WYJAŚNIENIA TREŚCI SWZ

Dotyczy: postępowania o udzielenie zamówienia publicznego, prowadzonego w trybie tryb podstawowy na **"Remont pomieszczeń laboratoryjnych nr 020, 023, 025, 026 w budynku W-2 (10-19) WIŚiE PK ul.Warszawska 24 w Krakowie w formule zaprojektuj i wykonaj i instalacja klimatyzacji wentylacji w ramach zad. Inwestycyjnego pn." Przebudowa pomieszczeń laboratoryjnych nr 020,,023, 025, 026 w bud. W-2(10-19) WIŚiE ul.Warszawska 24 Kraków"** – znak sprawy KA-2/056/2021.

Politechnika Krakowska im. Tadeusza Kościuszki	
	przewodzenie rurociągów	
proj.	Jarosław Müller	MAP/0236/POOS/05
spr.	Ireneusz Żmuda	MAP/0159/PWOS/04
	luty 2021	Skala 1:100

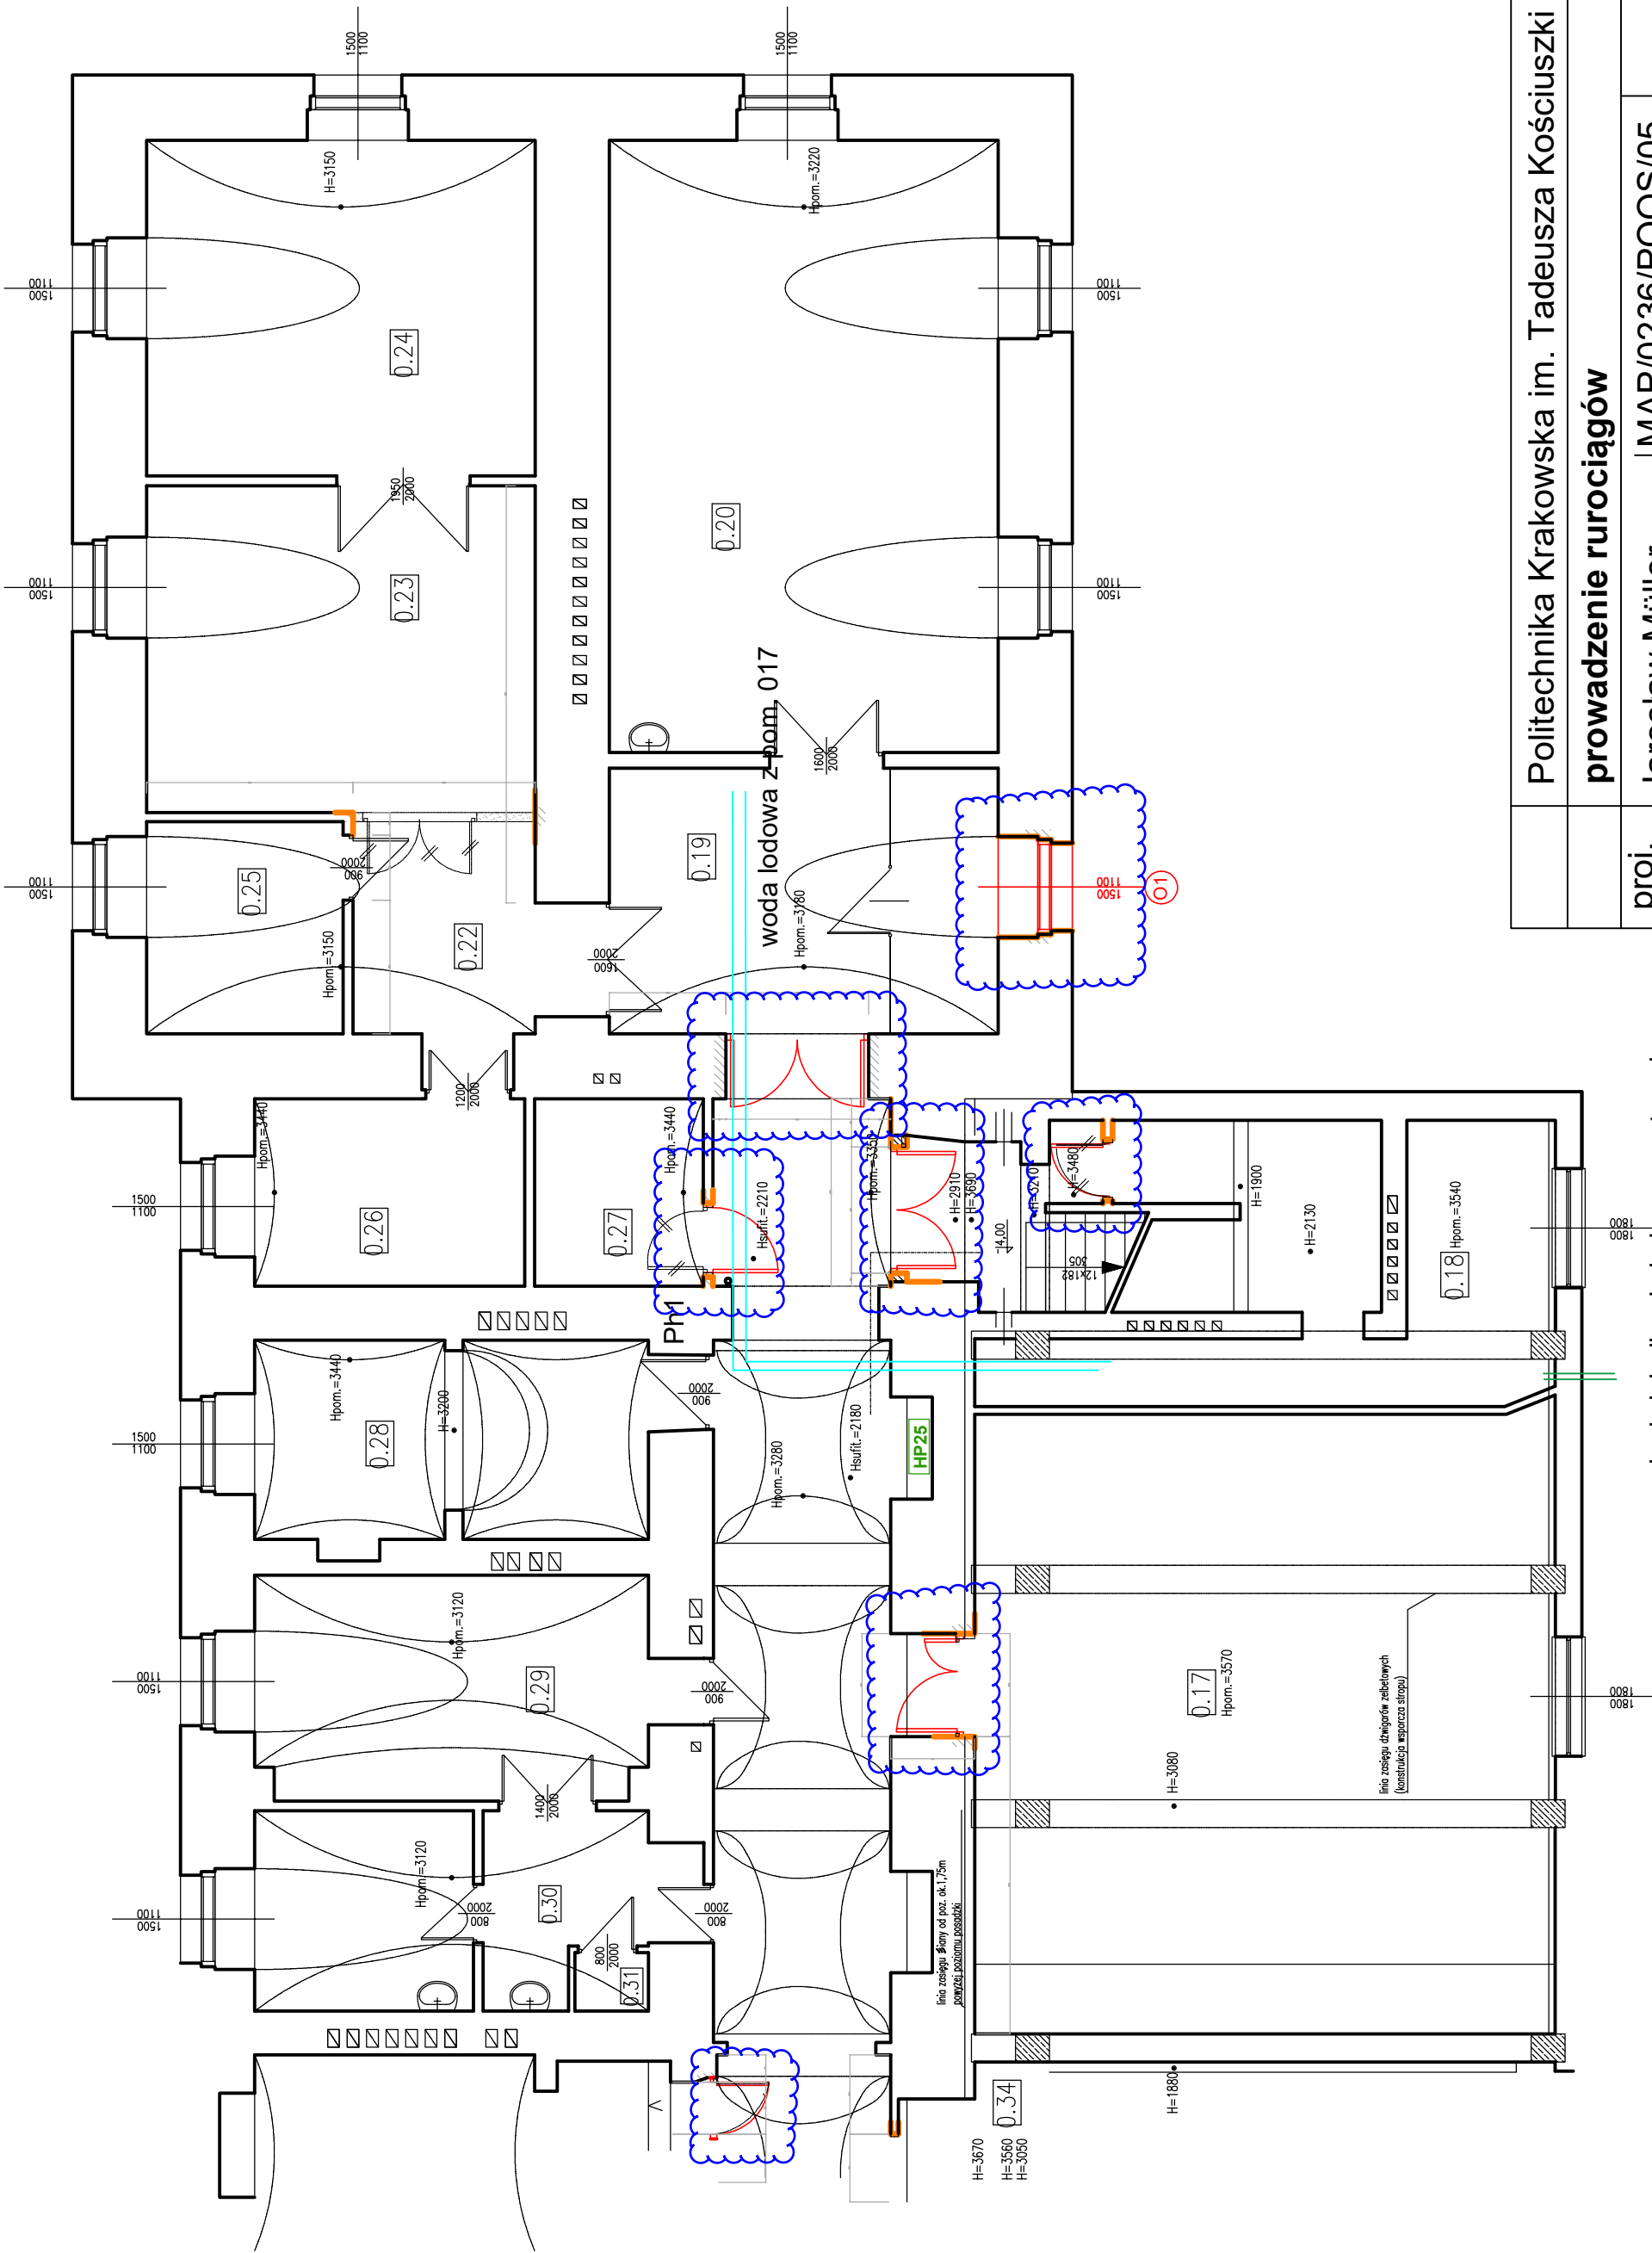
Czy zaznaczone na załączonym rysunku drzwi oraz okno wchodzą w zakres realizacji zamówienia.

Zaznaczone na załączonym rysunku drzwi oraz okno nie wchodzą w zakres realizacji obecnego etapu robót.
